MER Lelystad Airport

Bijlage 3 Definitieve ontwerp aansluitroutes

Aansluitroutes Lelystad

Reactie op voorstellen consultatietrajecten Lelystad Airport

2.3.5 Voorstel 10: Aansluitroute IN-06/OUT-07 Ede en omgeving

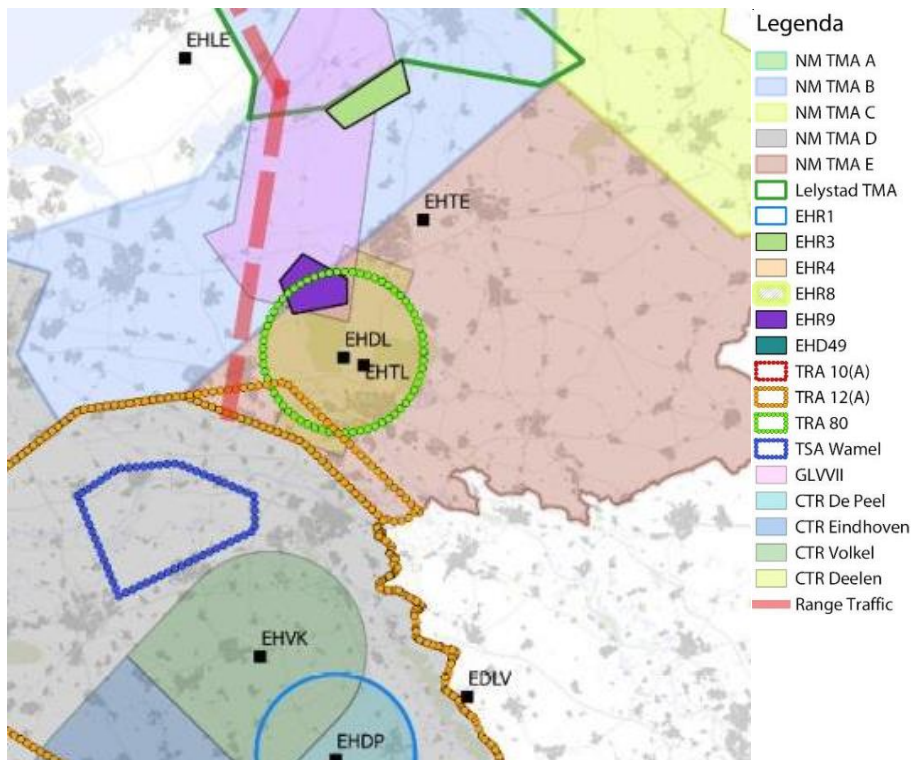
Via de internetconsultatie is gevraagd of routes boven Ede (OUT-07/IN-06) kunnen aangepast, zodat deze niet boven gemeente Ede lopen.

Figuur 2-5 Geconsulteerde ontwerp sector 3 bij zuidwestelijk baangebruik

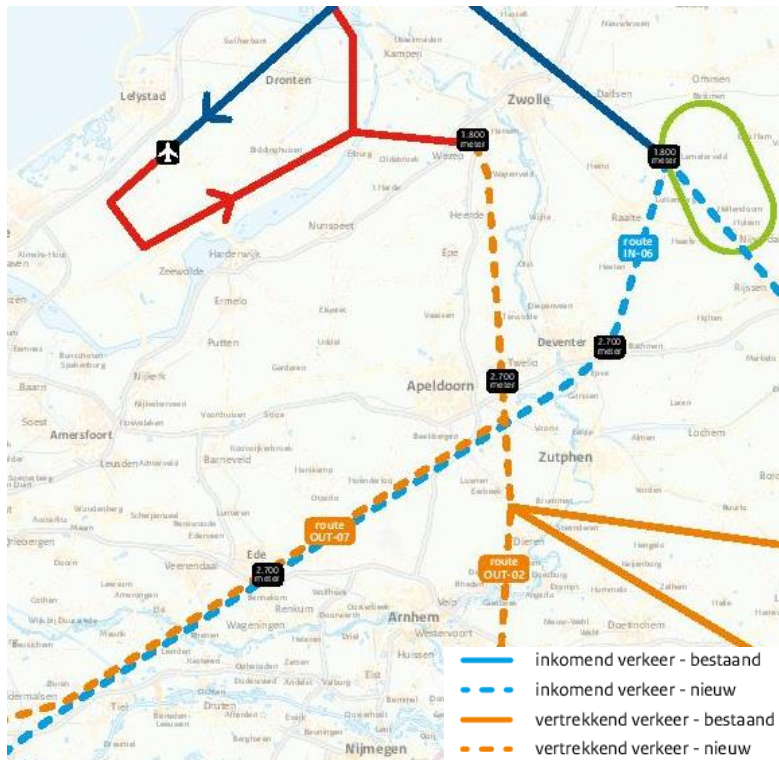
- Voorstel 12: OUT-07 opheffen of conditioneel maken
- Voorstel 13: Terugdraaien van routewijziging Apeldoorn – Hoge Veluwe – Ede

Figuur 2-7 Geconsulteerde ontwerp sector 4 & 5 bij zuidwestelijk baangebruik

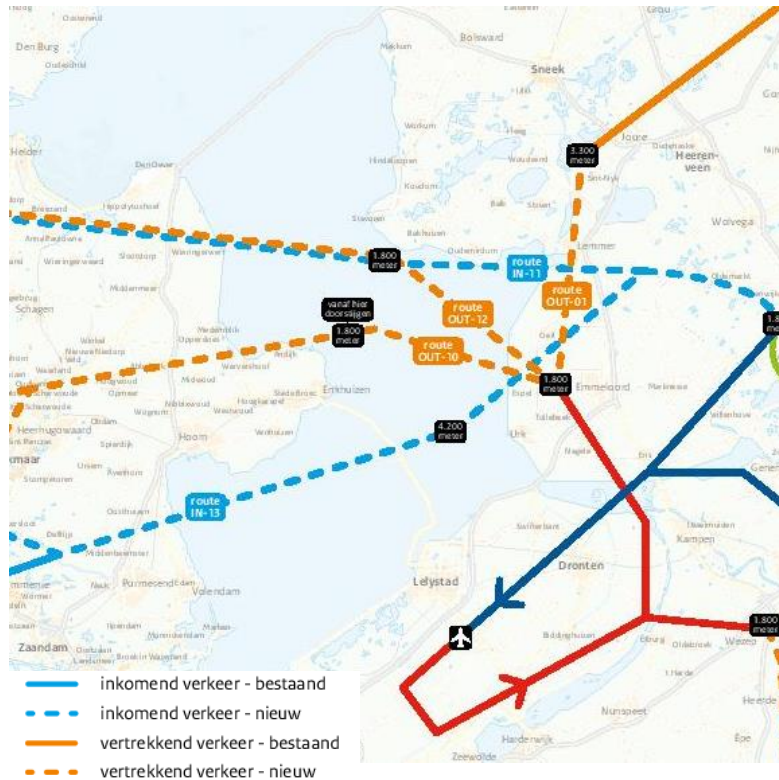
- Voorstel 14: Opheffen IN-11 en IN-13 tot hoofdroute maken
- Voorstel 15: Opheffen OUT-12 en OUT-10 tot hoofdroute maken
- Voorstel 16: Verleggen OUT-10/OUT 12 bij Noord-Holland
